B/NETアナンシエータ 仕様変更のお知らせ

B/NETアナンシエータ B-ANN32

扱 整理番号	A 山-955	日付	2010年12月 三菱電機(株)福山製作所	件 名	B/NETアナンシエータ仕様変更のお知らせ
-----------	------------	----	--------------------------	--------	-----------------------

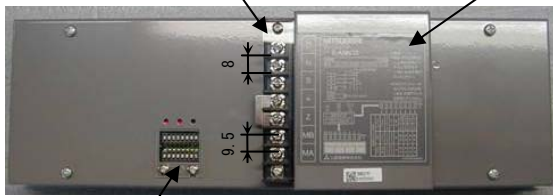
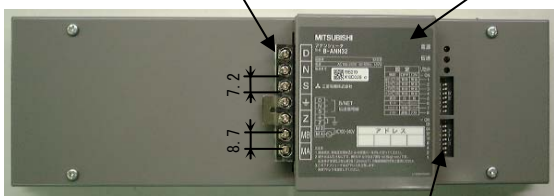
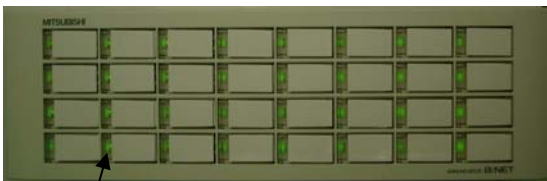
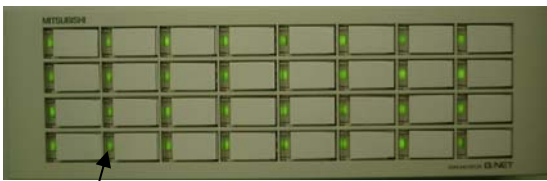
変更前	変更後
端子台	<p>[裏面] ネジ締め式の端子カバー 端子ピッチ 9.5、端子の幅 8(端子ネジ M3.5)</p> 	<p>[裏面] ワンタッチ式の端子カバー 端子ピッチ 8.7、端子の幅 7.2(端子ネジ M3.5)</p> 
スイッチ、LED スイッチカバー	<p>スイッチ、LEDを中央より左側に配置 ネジ止め式のスイッチカバー有り</p> 	<p>スイッチ、LEDを中央より右側に配置 スイッチカバーを廃止</p> 
<p>※撮影条件の違いにより変更前後で色が異なって見えますが、実際には色の変更はありません</p>		
名板 (イメージ図)		
表示 LED	<p>[表面] 表示 LED (緑色/赤色/橙色)</p> 	<p>[表面] 表示 LED (緑色/赤色/橙色の輝度・色調が変更)</p> 
付属品 ネームカード	A4サイズの名称記入用紙 (3色、ドットマトリクスプリンタ用)	廃止

- ・端子台変更(端子カバーのネジ廃止)、スイッチカバー廃止、スイッチ/LEDの位置移動により配線・設定作業性を改善します。(端子ネジはM3. 5と変わりなく、M3. 5用圧着端子 幅7. 2以下のご使用に影響はありません。)
- ・表示LEDは、LEDメーカーの生産中止に伴い、LEDの素子を変更します。
(緑色/赤色/橙色の輝度・色調が若干異なります。)
- ・付属品のネームカードは、最近のインクジェット・レーザープリンタの普及により不要と判断し廃止します。
